洋上風力発電に係る電源投資を確実に 完遂させるための制度のあり方について

2024年11月21日

経済産業省資源エネルギー庁

国土交通省港湾局

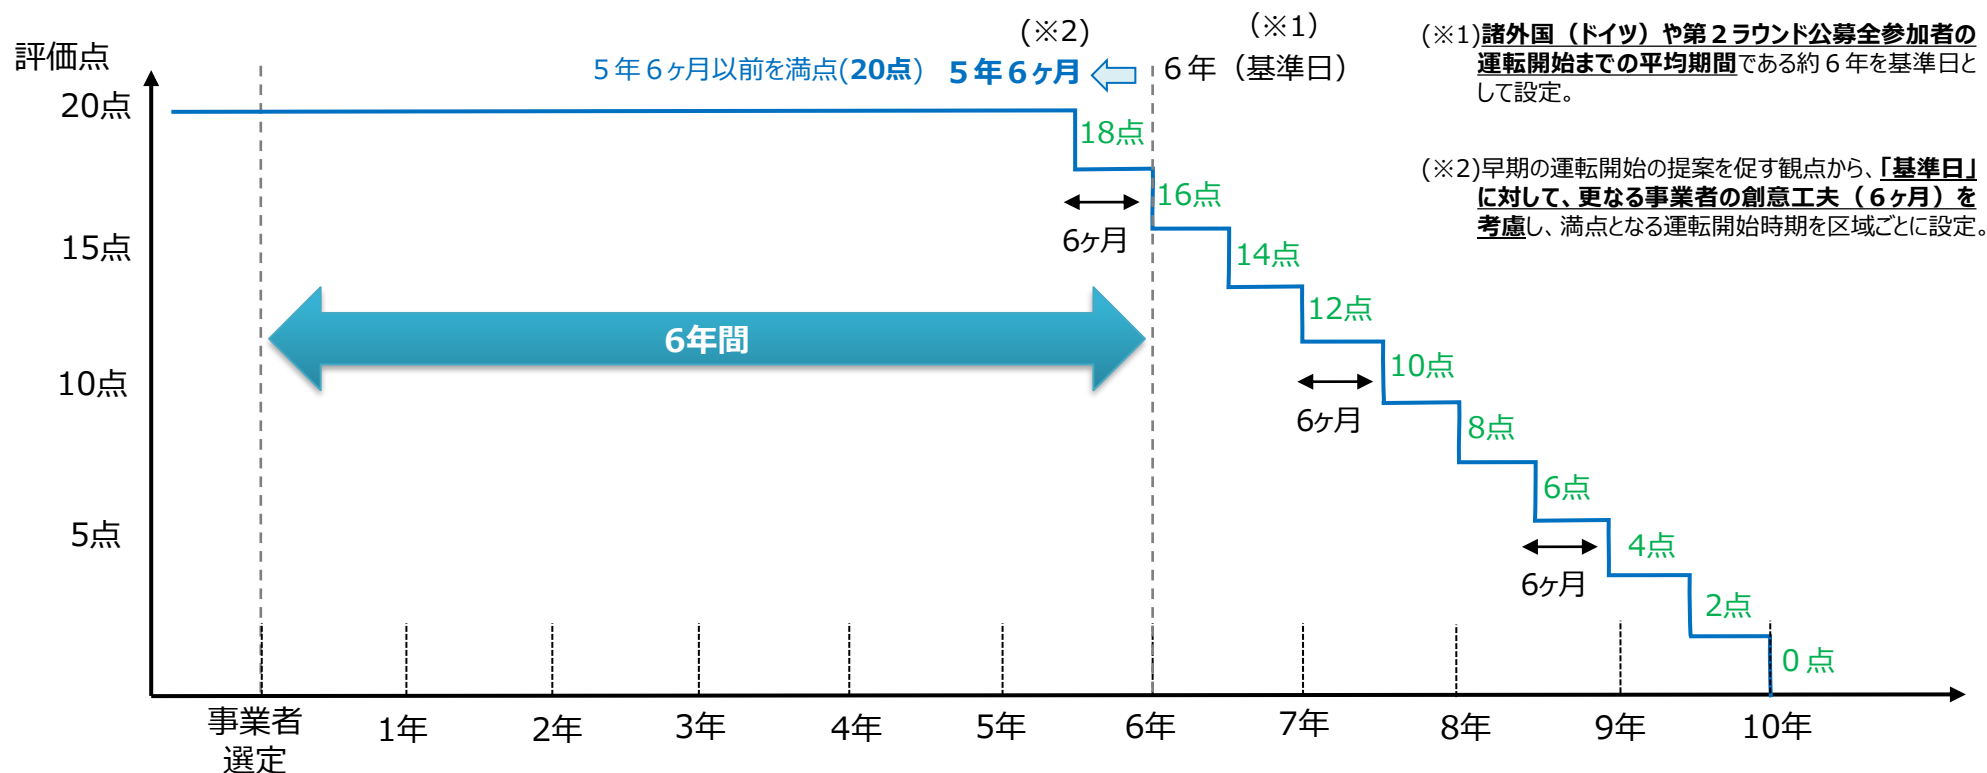
- 個別の海域で具体的な基準を定めるときは、海域ごとの状況を精査し、6年の妥当性を確認して調整いただきたい。（桑原委員）
- 海域に関する調査において、当初予期しない水産資源等、水生生物への影響が出て、調査手法を変更するなど、当初の想定より時間を要することも考えられるため、今後事業を実施していく中では、その可能性についても留意が必要。（片石委員）

- 迅速性を求めた第2ラウンド公募全参加者の運転開始までの平均期間も、また、海外における直近の運転開始期間も約6年※1であることから、6年を基準日とし、そこから更なる事業者の創意工夫（6ヶ月）を考慮した期間である5年6ヶ月※2を満点（20点）として、開発期間に応じて減点していく段階評価とする。

- ・階段の幅（期間）や階段毎の点差については、i）階段の幅を長くすればするほど、階段毎の点差を大きくすればするほど、事業者は無理な事業計画を策定し多くの点数を得ようとする傾向が高まること、ii）各海域統一の考え方とする場合、20点から0点までの幅を一定期間とらなければ海域の状況によっては0点しかとれないことも考えられるため、階段幅の短い※3緩やかな階段形状※4とする。（半年毎、2点減点）

- 諸外国（ドイツ）及び迅速性を求めた第2ラウンド公募全参加者の運転開始までの平均期間である約6年を基準日とし、そこから更なる事業者の創意工夫（6ヶ月）を考慮した期間である5年6ヶ月を満点（20点）とする。また、階段の幅（期間）や階段毎の点差については、半年毎、2点減点とする。
- 本方針は、各海域共通の方針とする。

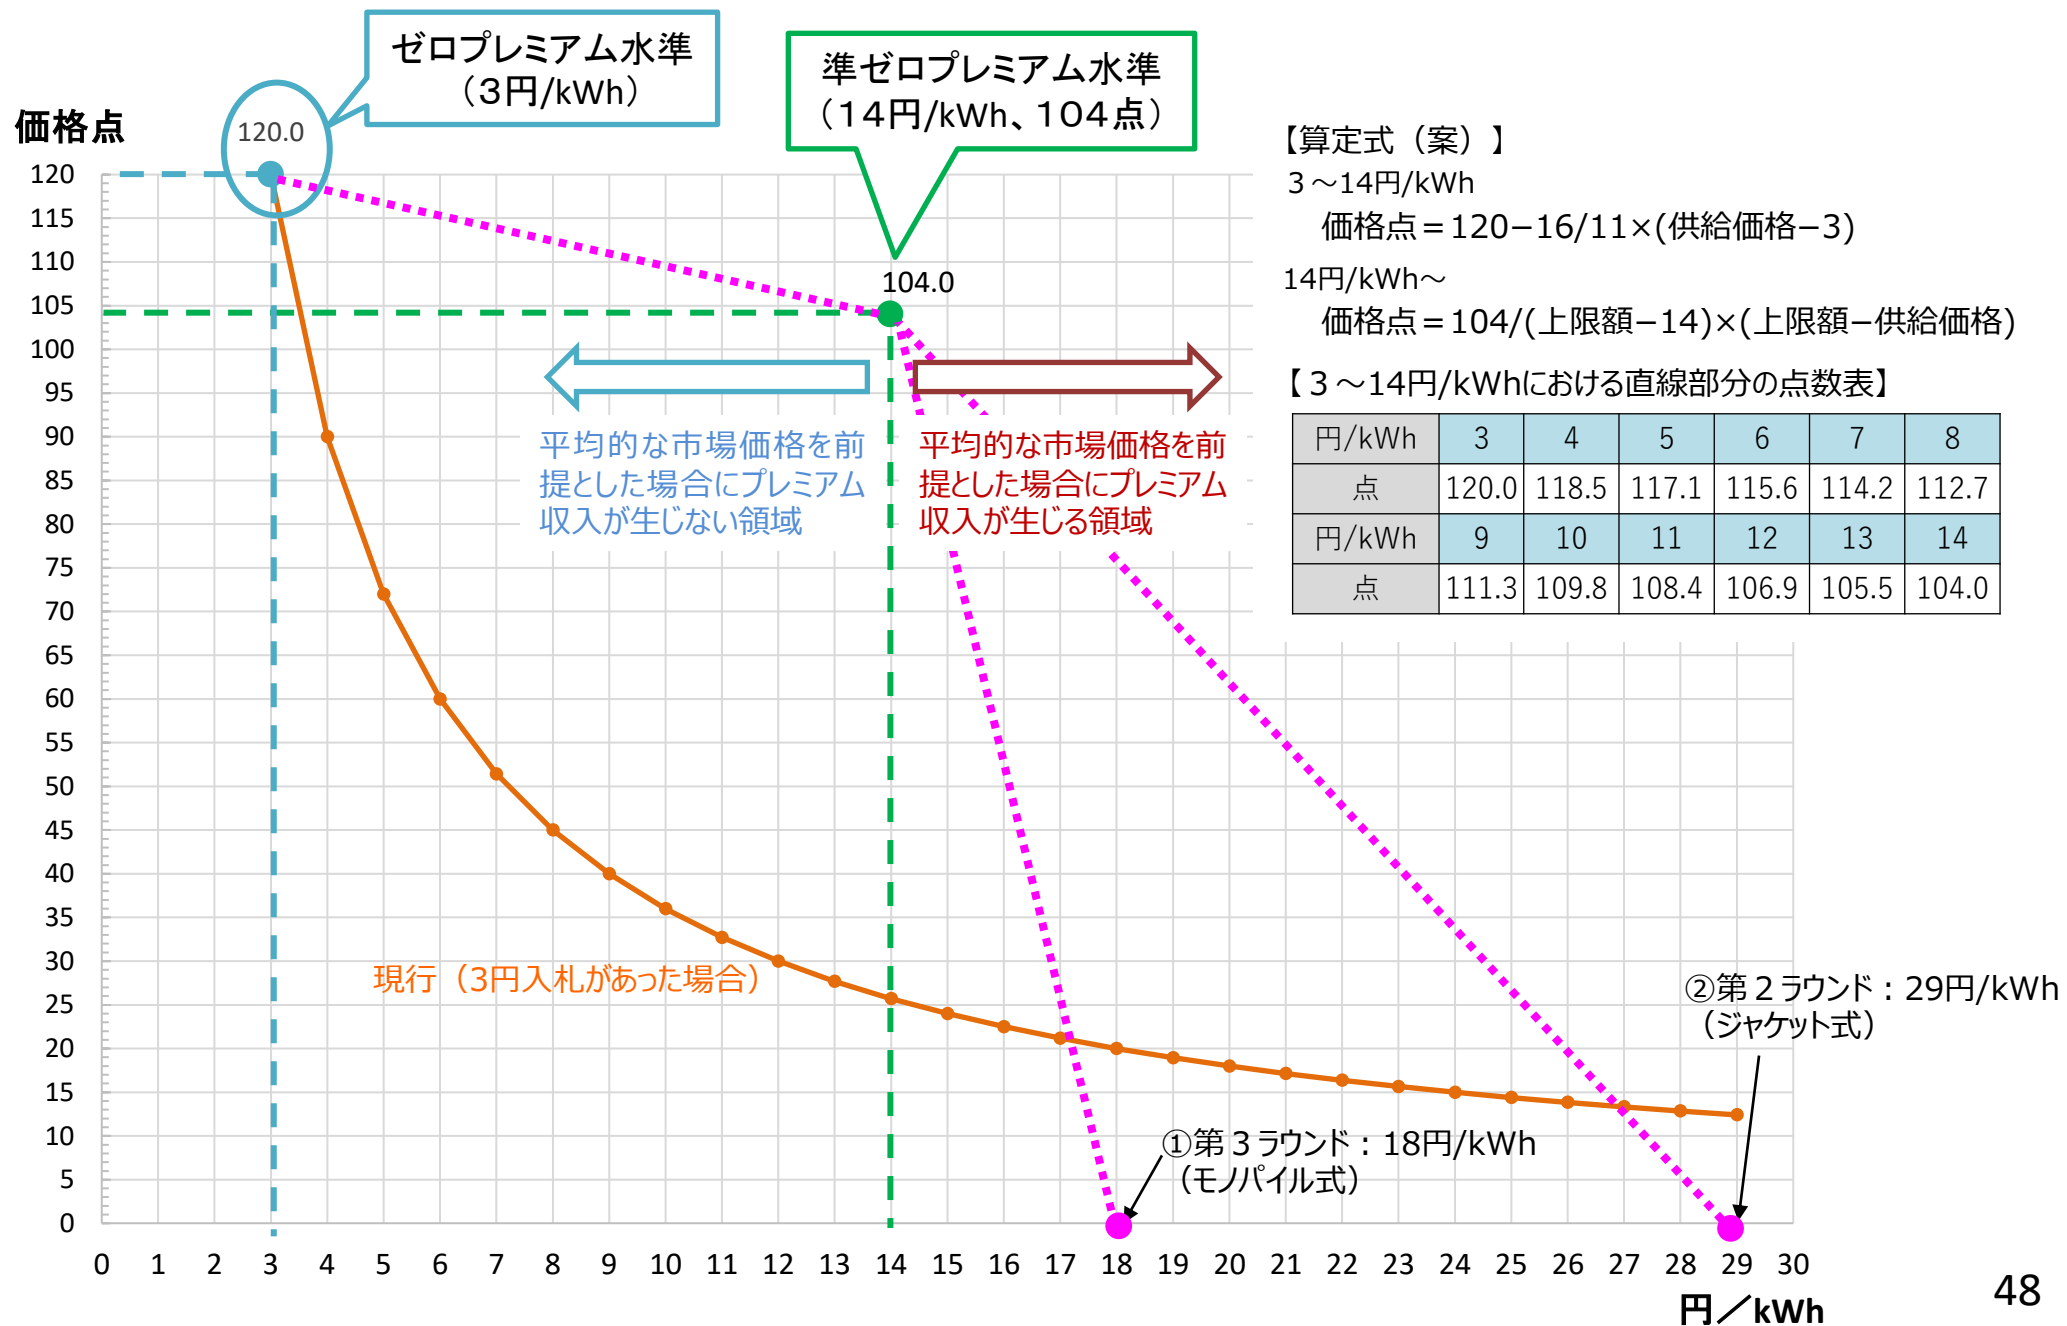
- 準ゼロプレミアム水準の価格について、事務局案に異存なし。ただし、準ゼロプレミアム水準以上について、上限価格を0点として直線にすることについては工夫が必要ではないか。西海のようにゼロプレミアム水準では事業者が対応できない海域では、1円の点差が大きくなる点が気になる。現行（オレンジの線）でも必ずしも0点に向かって線が引かれているわけではない。供給価格上限額は「再エネ電源の供給が効率的に実施される場合に通常要する価格」を積み上げで出しているものと理解しているが、「通常要する費用」である上限額が0点はおかしいのでは。ロジックが説明しにくいということもあるかもしれないが、準ゼロプレミアム水準を超える価格は、現行のように相対評価を加える等により、もう少しなだらかにすることも一案ではないか。（桑原委員）
- 14円という水準をどう決めたかはきちんと説明する必要がある。英国CfD価格が11～12円、比較的后発のアイルランドでは、86ユーロ/MWh、14円/kWhあたりの水準となっており、アイルランドは為替影響が少なく現状の日本より有利であること踏まえても、違和感ない水準。（原田委員）
- （算定委の判断ではあるが）モノパイルの上限価格18円について、インフレが更に進んでいること等踏まえると、実態に即して引き上げも検討すべきではないか。（原田委員）
- 直線に変更する点は賛成。一方、折れ線にするとして、右側はここまで急峻にする必要はあるのか。また、上限価格付近の点が低い。折れ線にせず、一直線にしてみようか。また、供給価格上限額を0点にすることには違和感。算定委で議論して決められているものであるのに「不合格」のような印象を受ける。（石原委員）

- 14円は妥当だと思うが、準ゼロプレミアム水準の評価点を例えば110点に上げて、サプライチェーン強化や事業の実現性、継続性を上げられるようにしてはどうか。14円を過ぎると急勾配となるのはいかがか。（大串委員）
- 本評価の導入には賛成する。他方、準ゼロプレミアム水準が、陸上風力等も含めた市場の価格を参照していることには留意が必要。14円を104点とする点は無難だと思うが、準ゼロプレミアム水準の右側が急峻であり、特にモノパイルはこれまでのラウンドよりも厳しい。サプライチェーン構築や地域支援の取り組みが、うまく事業評価点で評価され、価格点と競争できるといい。例えば29円（上限額）の現行のオレンジの線の価格と104円を結ぶくらいでもよいのではないか。（飯田委員）
- 準ゼロプレミアム水準より低い価格をつけると不利になるという印象があまりにも強い。過去の市場価格推移から14円としているとの事務局説明だったが、これ以上はつけにくいと見せすぎない工夫も必要では。グラフを見ると特殊な状況もあったと思うので、もう少し合理的に説明できる価格設定が考えられるのではないか。（菊池委員）
- 14円より右側がものすごく下がっている点は気になる。準ゼロプレミアム水準より高く入札しないようにというメッセージに見え、3～14円でばらけることを想定しているのだろうと感じた。現状、皆ゼロプレミアム水準（3円）になっていることを考えれば、価格点において多少は差がつくようになるという意味では、事務局提案はベターなのではないか。（加藤委員）
- 価格評価点のあり方について14円、104点とする中でも競争性を確保し、国民負担が増えないような制度設計としてほしい。（片石委員）

- 14円を境にして急傾斜となる点について、こういう考え方、ガイドラインにしますというメッセージ性、この図で言うグリーンゾーンで競争してほしいというメッセージは、ある意味で大事。国民負担を考えると、そういうメッセージ性も大事かなという気がした。技術的には、こういう価格をうまく説明する算定式に色んな考え方があると思うが、あまり複雑にならないような感じでなおかつ、今日頂いた色んな議論がうまく反映できるような考え方があればいいと思うが、あまり複雑になるよりは、単純でメッセージ性があってもいいのかなと思った。（來生委員長）
- 横軸の18円、29円（0点としている価格）がこのグラフで見るとかなり急峻のように見えるということだが、皆さんが仰るようにメッセージ性を持たせるといようなことと、ここで価格がどう動くかということと、実現可能性の点数との相対関係を見ないといけないということがあると思う。そういう意味で見ると、こういう形で価格が動く範囲を大きくしないとあまり意味がないということになると思う。そういうことを考えると基本的に私の理解ではピンクの線で、こういう形での評価点というのは皆さん御同意いただいたかと思う。また横軸のところは、算定委の方で御議論いただくことだと思うので、今日の我々の結論としてはこういう形を取るということで、まとめてよろしいのではないかと思います。（山内座長）

- 準ゼロプレミアム水準を検討するにあたっては、直近における卸電力取引市場価格の水準を参照する観点から過去3年間の風力発電プロフィール市場価格（全国値）の平均値とする。
- 具体的には、3年間の平均値は14.94円/kWhとなるが、国民負担をより抑制していく観点から、14円/kWhと切り下げて設定する。

- ゼロプレミアム水準で入札した事業者と準ゼロプレミアム水準で入札した事業者との競争が生じる環境を作るため、事業実現性評価（120点満点）の点数によっては、準ゼロプレミアム水準で入札した事業者が落札可能となる点差であることが必要。
- この場合、例えば第2ラウンドにおける選定事業者と次点事業者の事業実現性評価点（120点満点への補正前※1）の点差の平均値である約16点に基づき、120点から16点を引いた104点とする※2。

- ゼロプレミアム水準から準ゼロプレミアム水準までの評価方法については、直線で評価する。
- 準ゼロプレミアム水準から終点までの評価方法については、例えば、再エネ海域利用法に基づく公募占用指針における供給価格上限額を終点とした直線で評価する。（第3ラウンド：18円/kWh（モノパイル式）、第2ラウンド（西海市沖）：29円/kWh（ジャケット式））
